Název a číslo stavby: **Tramvaj Plotní - soubor staveb - etapa 2-4**

Věc: Vyjádření k předložené ZBV č. 3/67.3 – SO 100.40.2/1– Ul. Dornych 3.část, chodníky

| Název a evidenční číslo Stavby:<br><b>Tramvaj Plotní - soubor staveb - etapa 2-4</b><br>Název stavebního objektu/provozního souboru (SO/PS):<br><b>Ul. Dornych 3.část, chodníky</b> | Číslo SO/PS /<br>/ číslo Změny SO/PS:<br><b>SO 100.40.2/1</b> | Číslo ZBV:<br><b>3/67.3</b> |

SO 100.40.2  
Ul. Dopravní  
chodníky

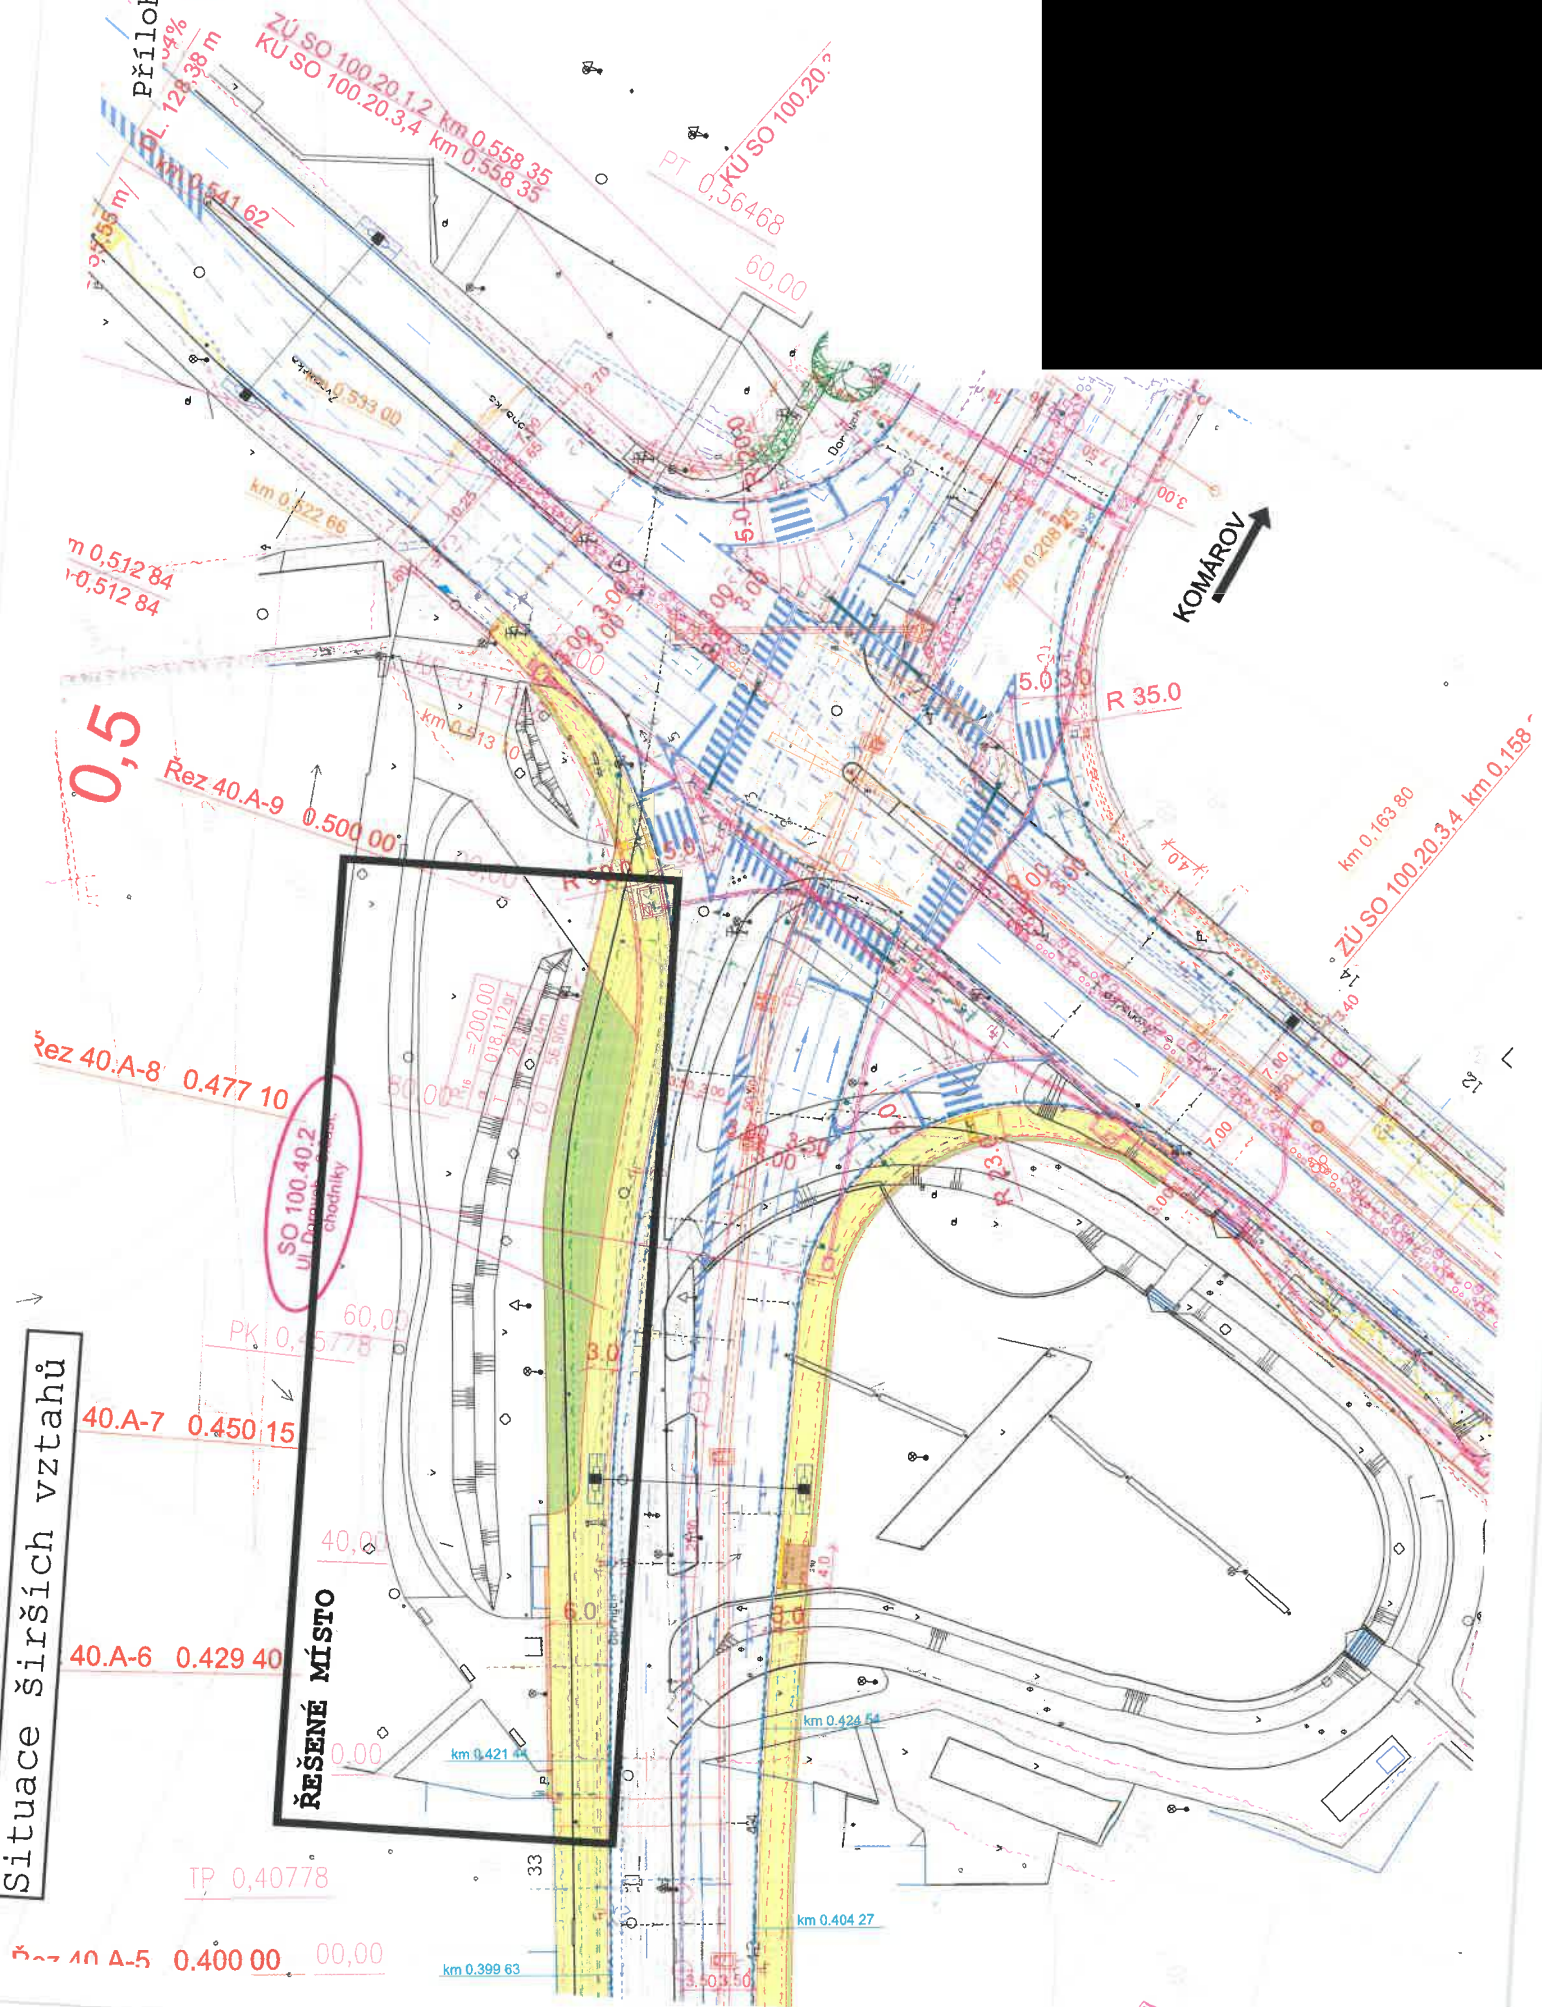
Tato Změna řeší změny ve stavebním objektu SO 100.40.2.

Tato ZBV řeší Změnu, která vyvstala na základě požadavku objednatele na úpravu dlážděné plochy v místě bývalé zastávky MHD (u domu Dornych 33) dle návrhu [redacted] projektant parku). V rámci Změny bylo provedeno zdemolování bývalé zastávky a zadláždění plochy po zastávce a stánku PNS, domodelování travnatých valů, přemístění 2 ks sloupků pro koše, předdláždění chodníku u ulice Zvonařka v celém rozsahu + místa s chybějícími obrubníky, umístění nových laviček.

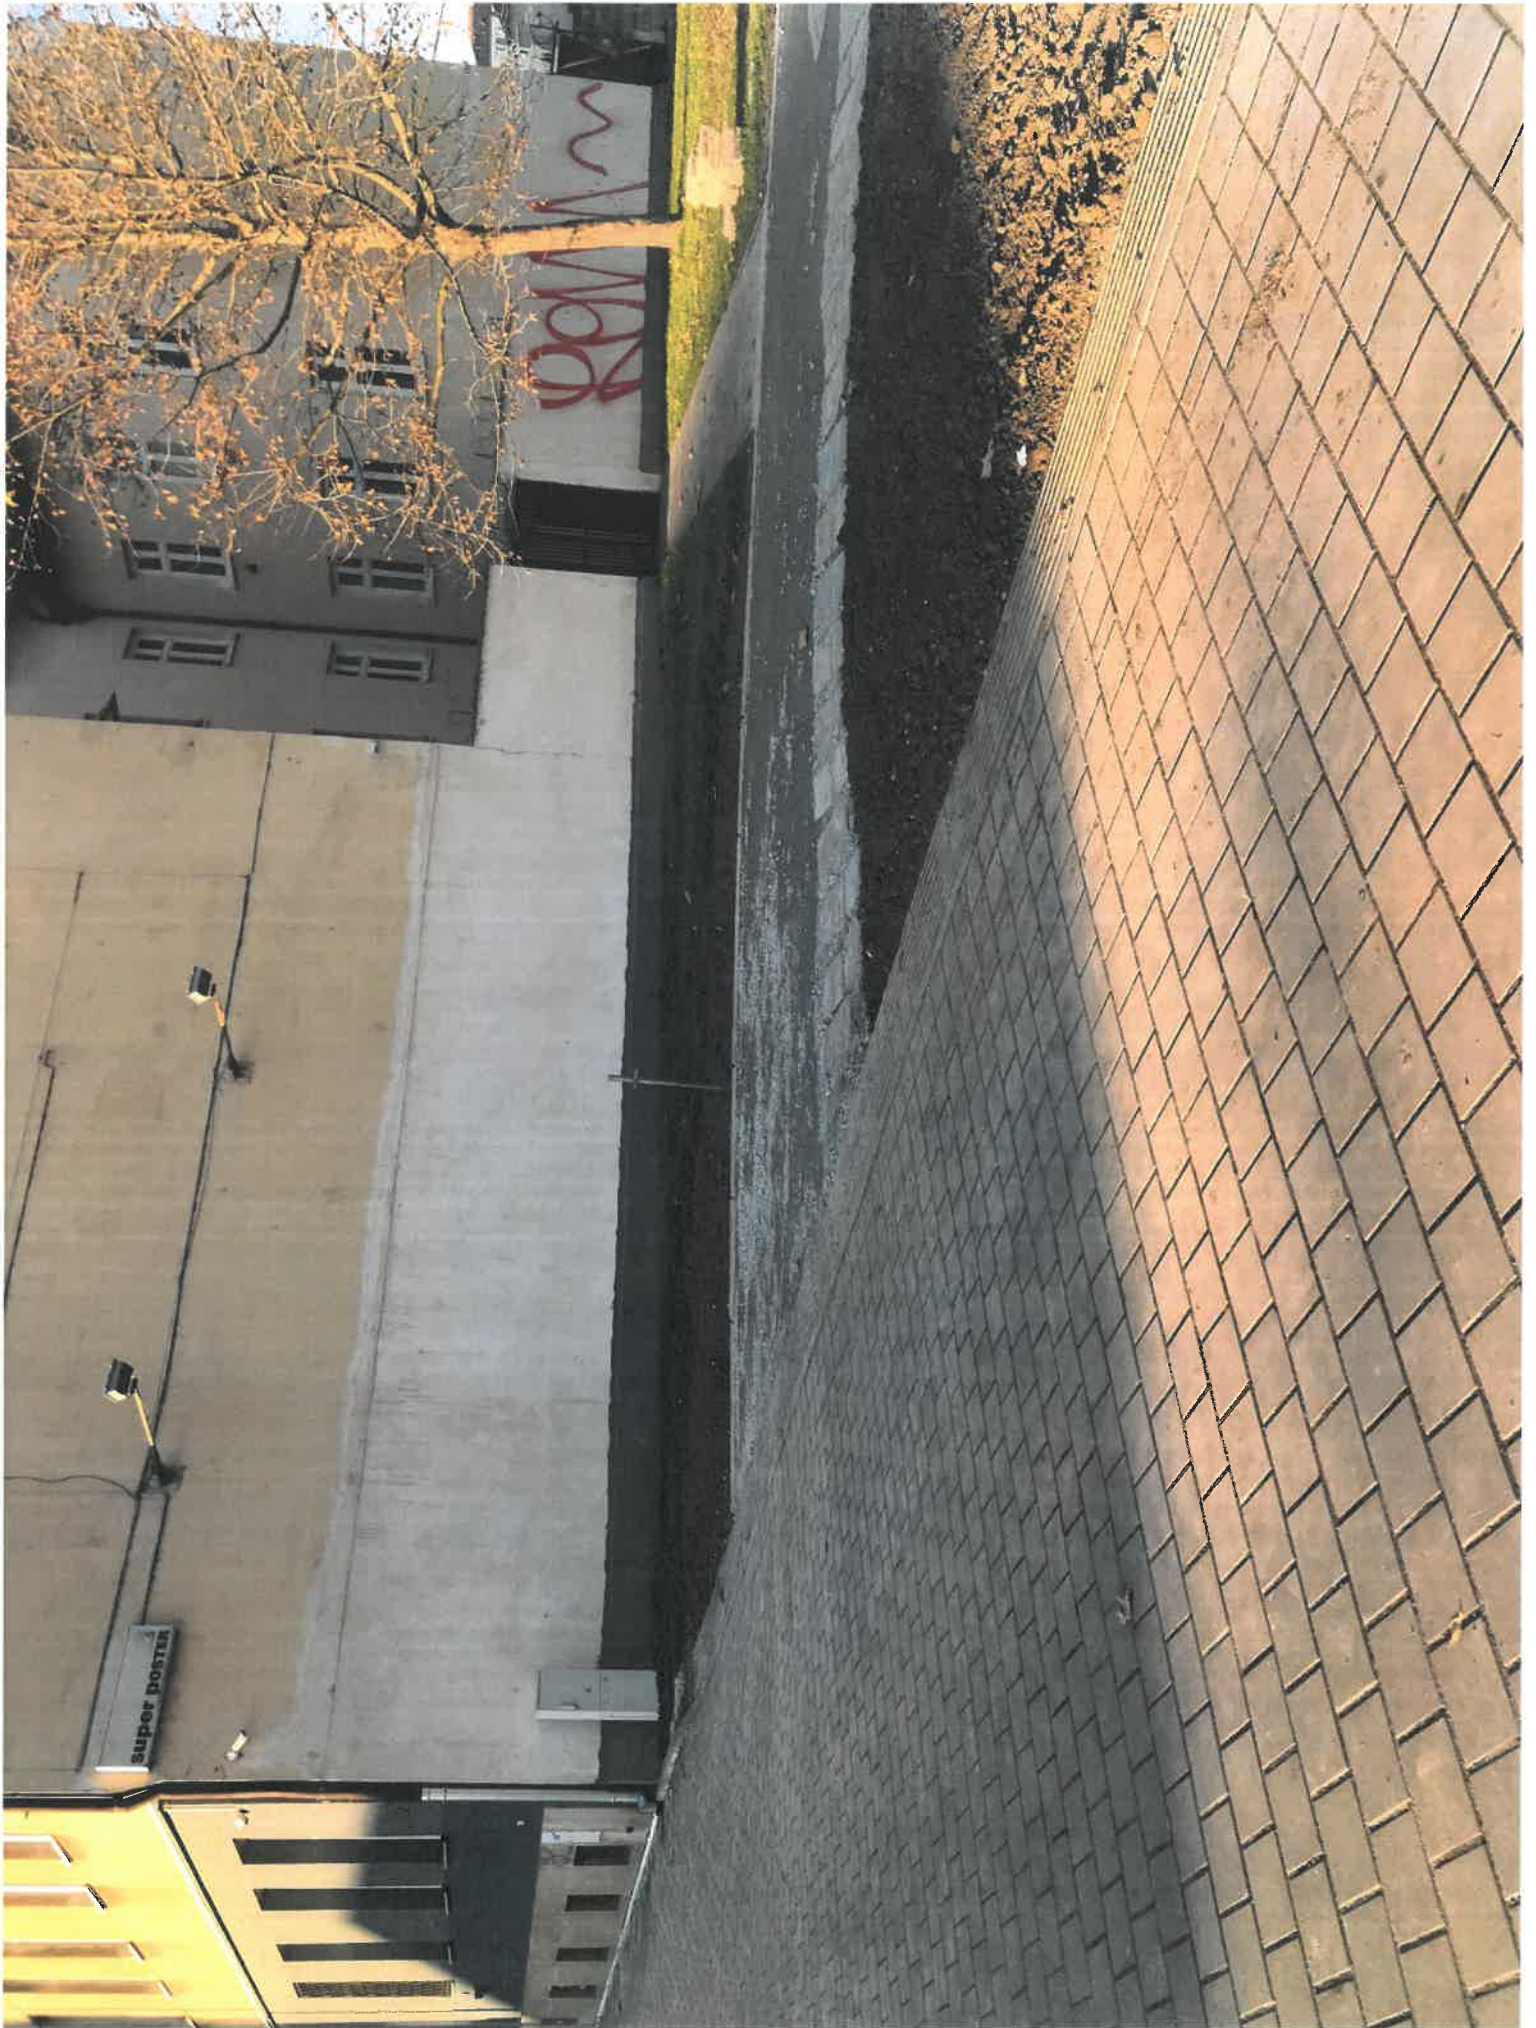
MDS zajistí úpravu dlážděné plochy v místě bývalé zastávky MHD (u domu Dorných 33) dle návrhu Ing. Kágrerové (projektant parku), likvidaci bývalé zastávky a zadláždění plochy po zastávce a stánku PNS, 3D domodelování travnatých valů, přemístění 2 ks sloupků pro káse, předláždění chodníku u ulice Zvoníčka v celém rozsahu + místa s chybnými obrubnicemi; umístění nových lavic
